福島第一原子力発電所 特定原子力施設に係る実施計画変更比較表（第I章 2.4 特定原子力施設の今後のリスク低減対策）

固体廃棄物貯蔵庫第 9～11 棟の追加

福島第一原子力発電所 特定原子力施設に係る実施計画変更比較表（第Ⅱ章 2.10 放射性固体廃棄物等の管理施設）

図-4 固体廃棄物貯蔵庫第11棟の補助遮蔽に関する構造図(5/6)

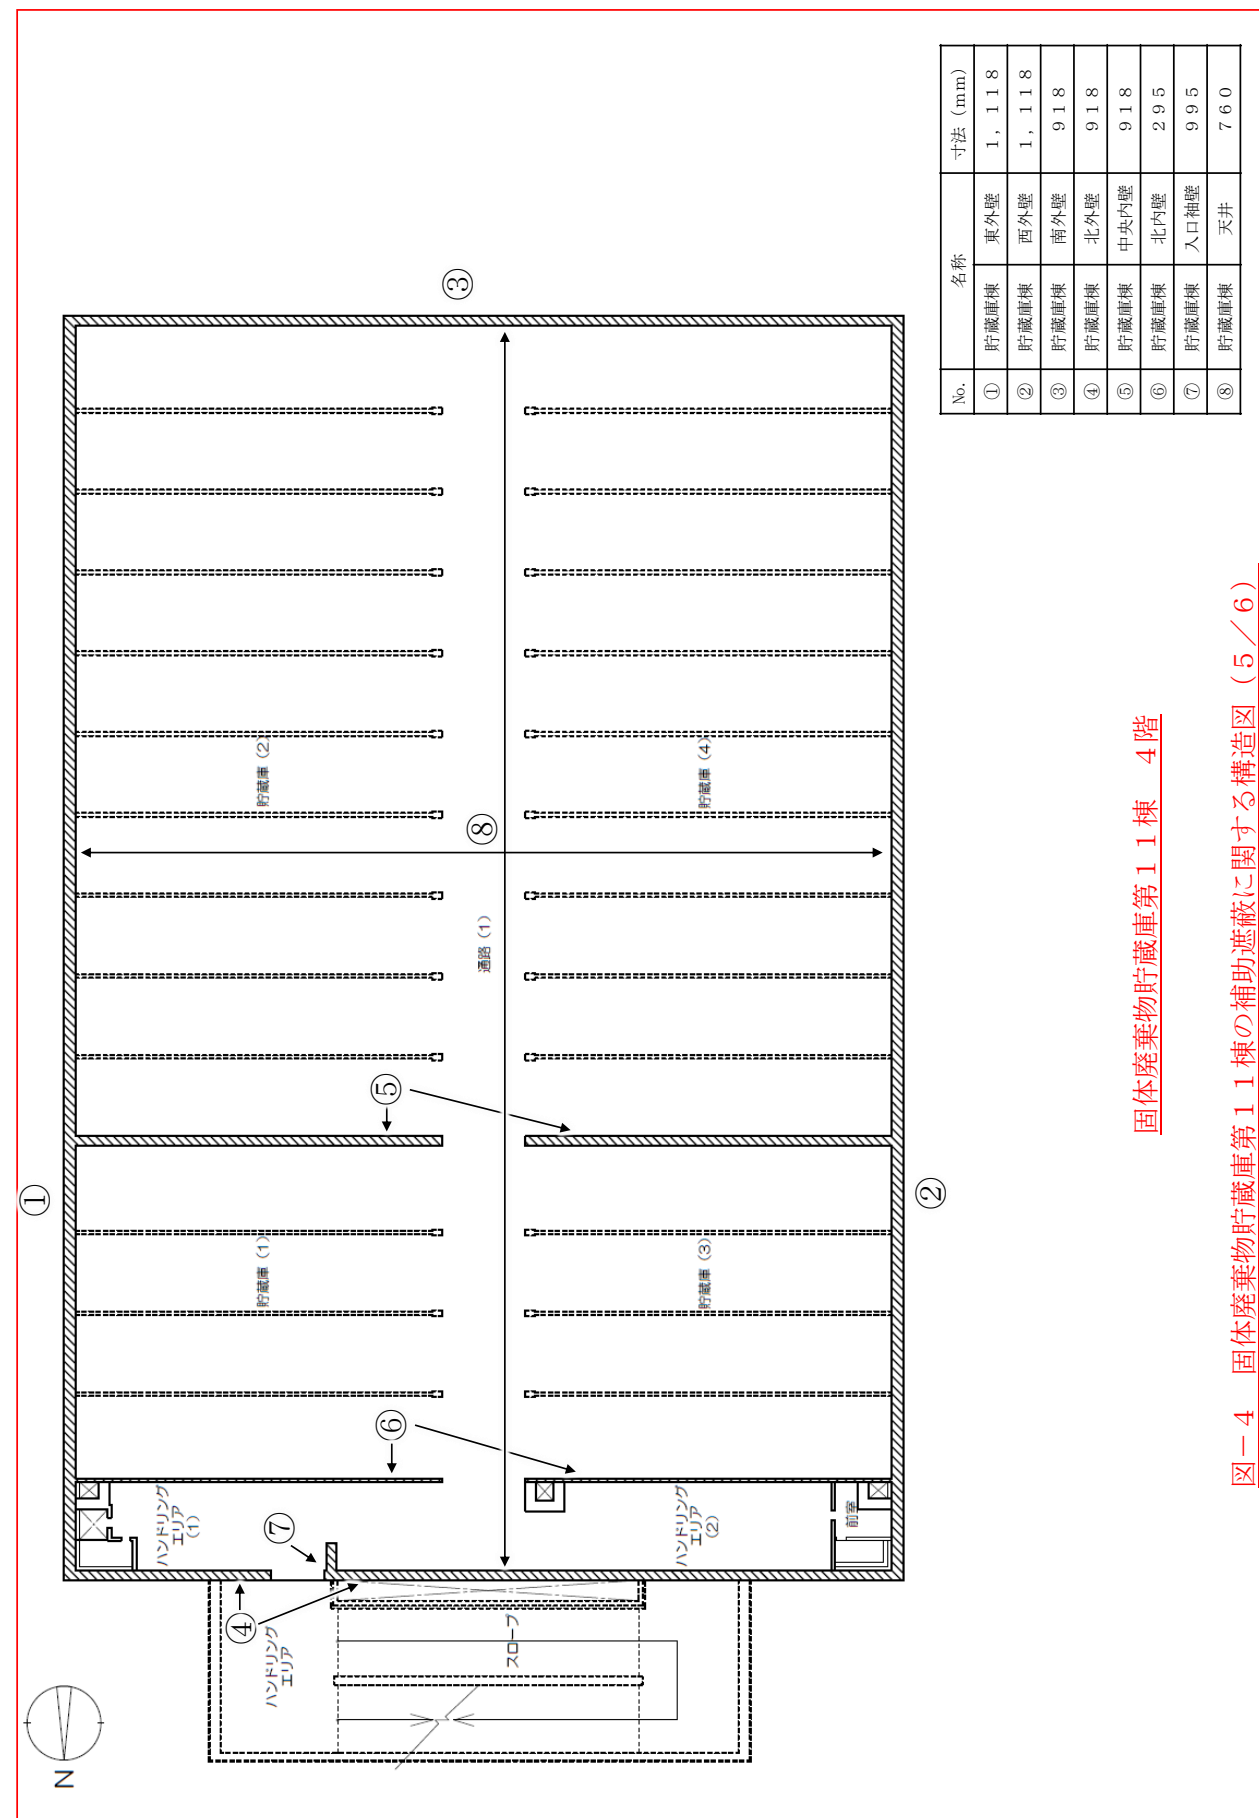
固体廃棄物貯蔵庫第11棟の設置に伴う記載の追加

図-4 固体廃棄物貯蔵庫第1棟の補助遮蔽に関する構造図(6/6)

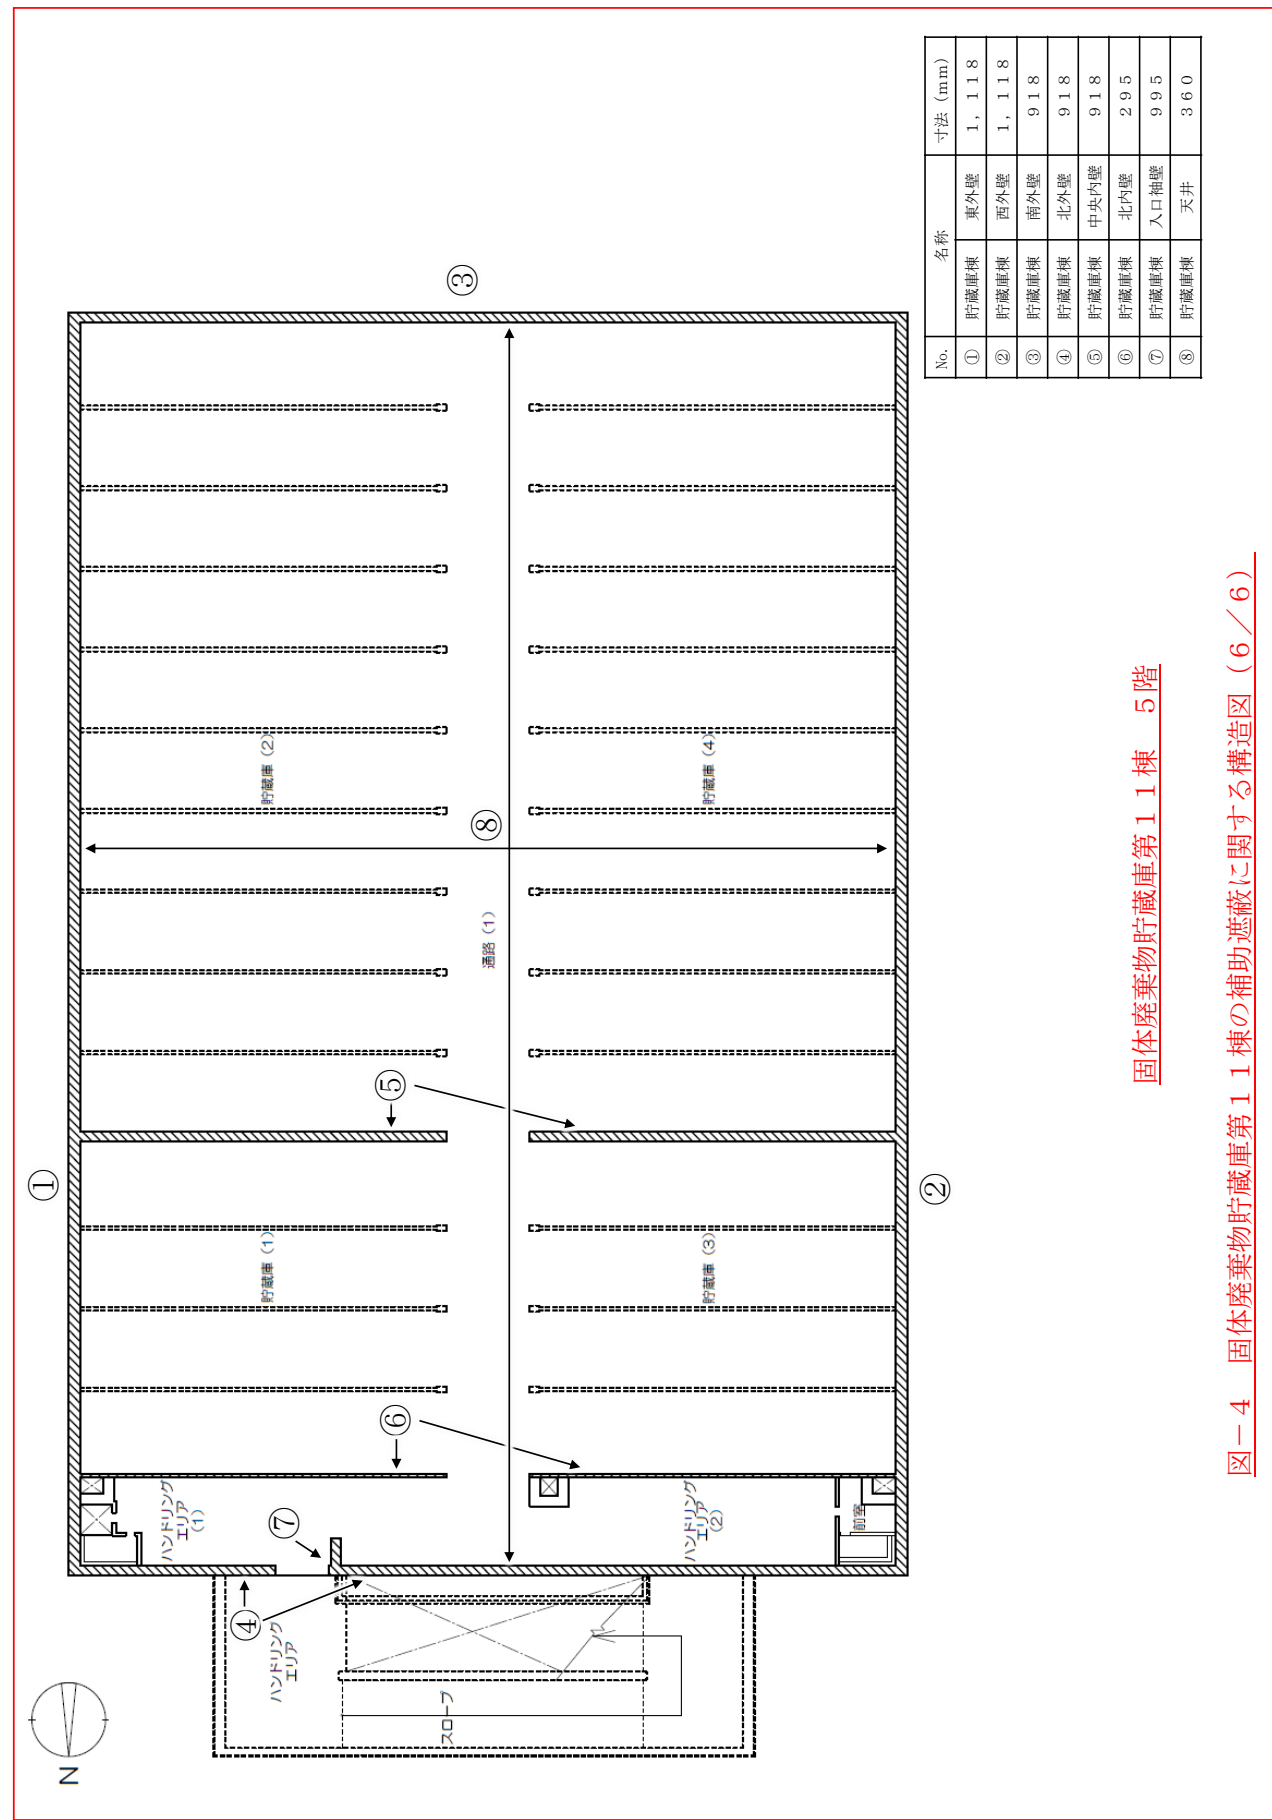
固体廃棄物貯蔵庫第1棟の設置に伴う記載の追加

図一5 固体廃棄物貯蔵庫第1棟の線源の表面線量率を明示した図(2/6)

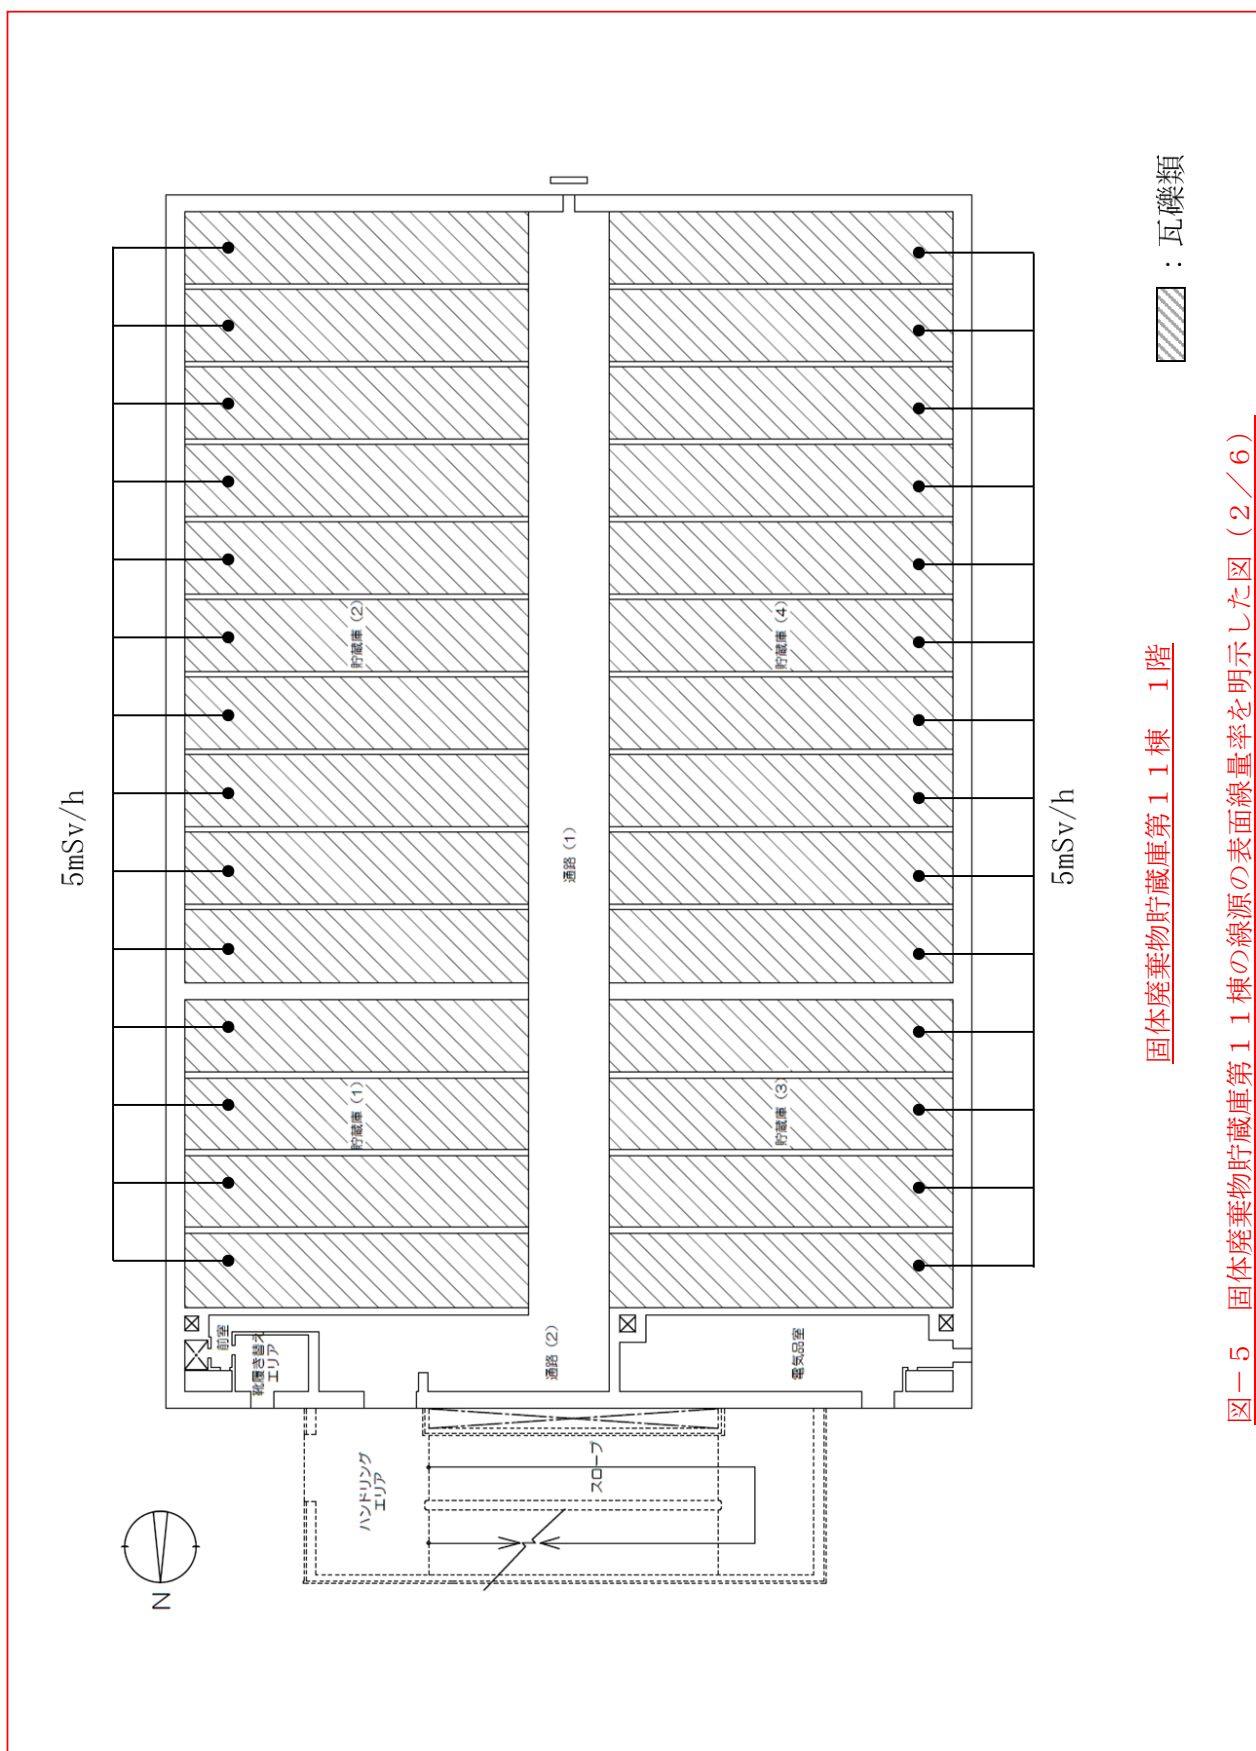
固体廃棄物貯蔵庫第1棟の設置に伴う記載の追加

図一5 固体廃棄物貯蔵庫第1棟の線源の表面線量率を明示した図(3/6)

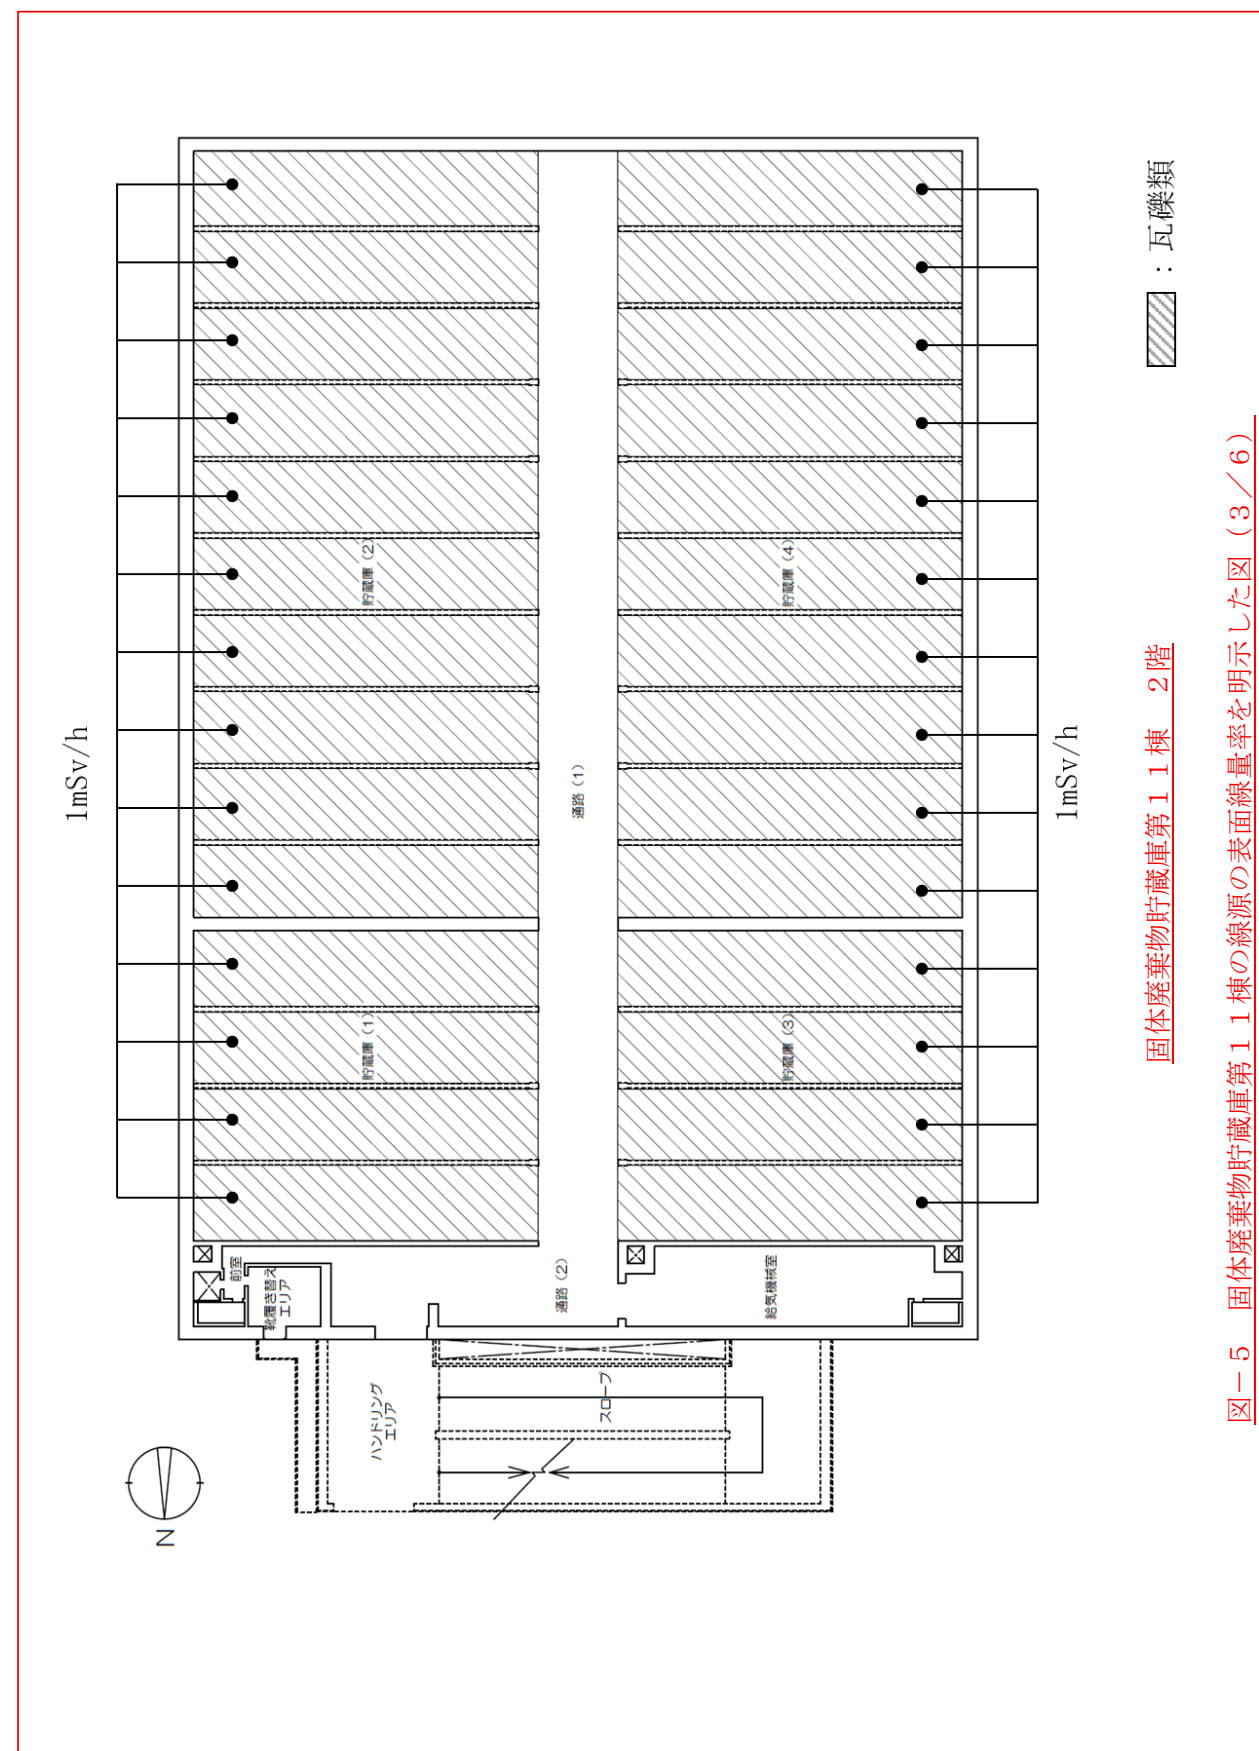
固体廃棄物貯蔵庫第1棟の設置に伴う記載の追加

図一5 固体廃棄物貯蔵庫第1棟の線源の表面線量率を明示した図 (4/6)

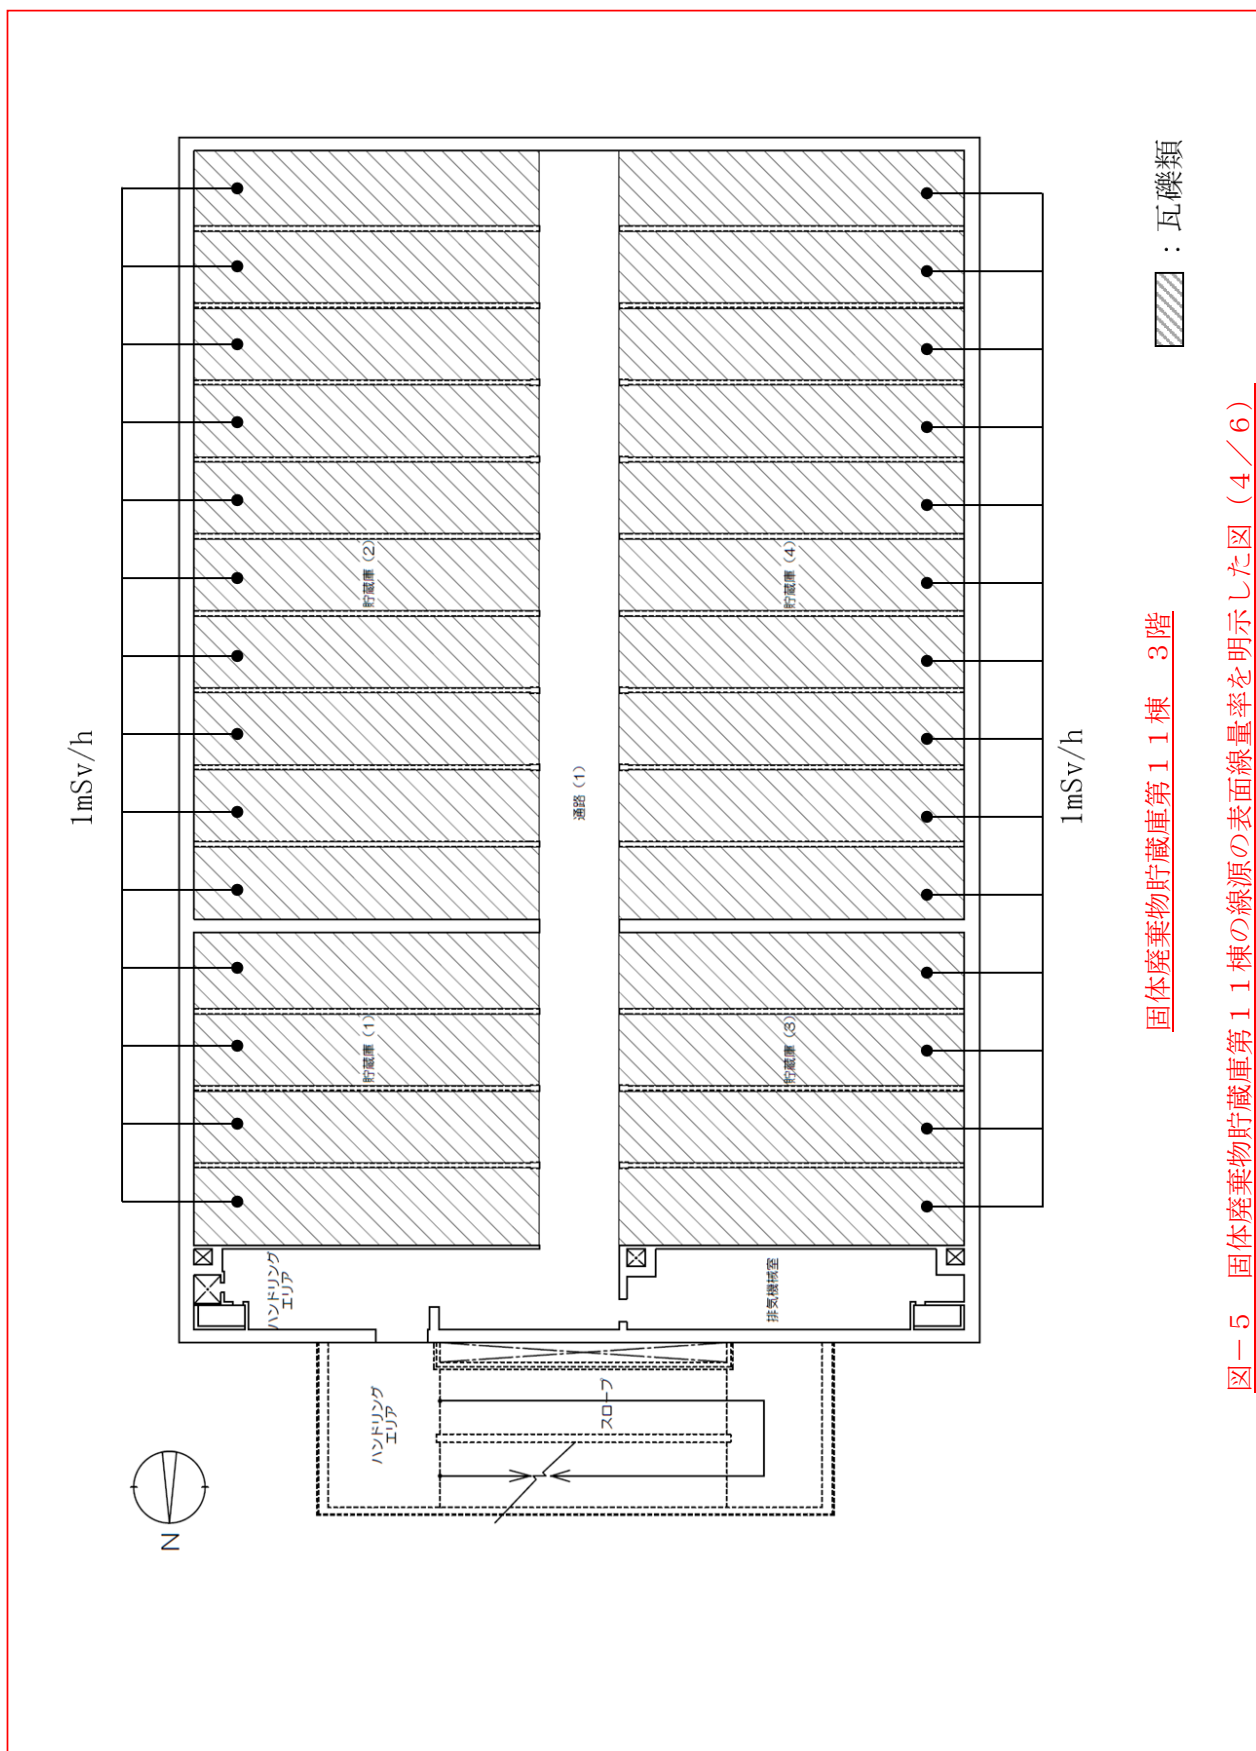
固体廃棄物貯蔵庫第1棟の設置に伴う記載の追加
